RELATÓRIO DE FISCALIZAÇÃO DE SEGURANÇA DO TRABALHO

Vistoria NR-18 · Modelo único SST FDE rev01 · pontuação conforme Relatório de Performance de Obra da FDE

Data: 28/09/2026 · 11:39
Obra: 224
Vistoria por: Reginaldo Eder
código 224-murbgfv2

UNIDADE DE ENSINO 224 — ELIZA DE OLIVEIRA RIBEIRO		MUNICÍPIO ITAPEVI / SP	TIPO DE OBRA Reforma
CONTRATO FDE 70/00338/26-001-001	PI 2026/00492	ORDEM DE SERVIÇO 70/00338/26	CÓDIGO FDE —
EMPREITEIRA / EMPREITEIRO B&B ENGENHARIA E CONSTRUÇÕES LTDA · empreiteiro ANTONIO CABELO		FASE DA OBRA NA VISTORIA Organização e limpeza pré eleições	
RESPONSÁVEL TÉCNICO —	ENCARREGADO / PREPOSTO —	RESPONSÁVEL PELA VISTORIA (SST) Reginaldo Eder	REGISTRO PROFISSIONAL —
ENGENHEIRO RESPONSÁVEL LEONARDO	FISCAL FDE RODRIGO	PRAZO CONTRATUAL 270 dias	ENDEREÇO RUA, Luiza Prebotti Tasso 360
PRAZO DECORRIDO NA DATA DA VISTORIA início 04/05/2026 · término previsto 04/02/2027 · decorridos 147 de 276 dias (53%) · restam 129 dias na data da vistoria

NC 1 · Piso com desnível acima, sentido do pátio para as salas de aula, falta dos recortes dos pisos no início da rampa, falta das soleiras das portas.

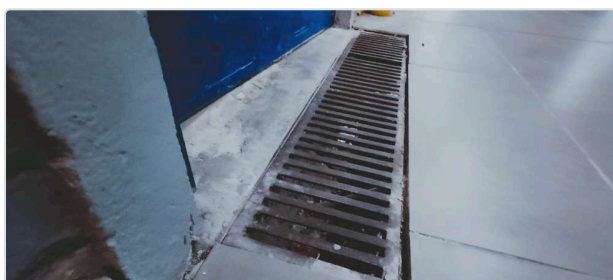
Local Piso

Risco Entorses, luxações, quedas e até fraturas

Classificação **ALTO**

Ação corretiva Assentamento das peças faltantes com extrema urgência

Prazo 02/10/2026
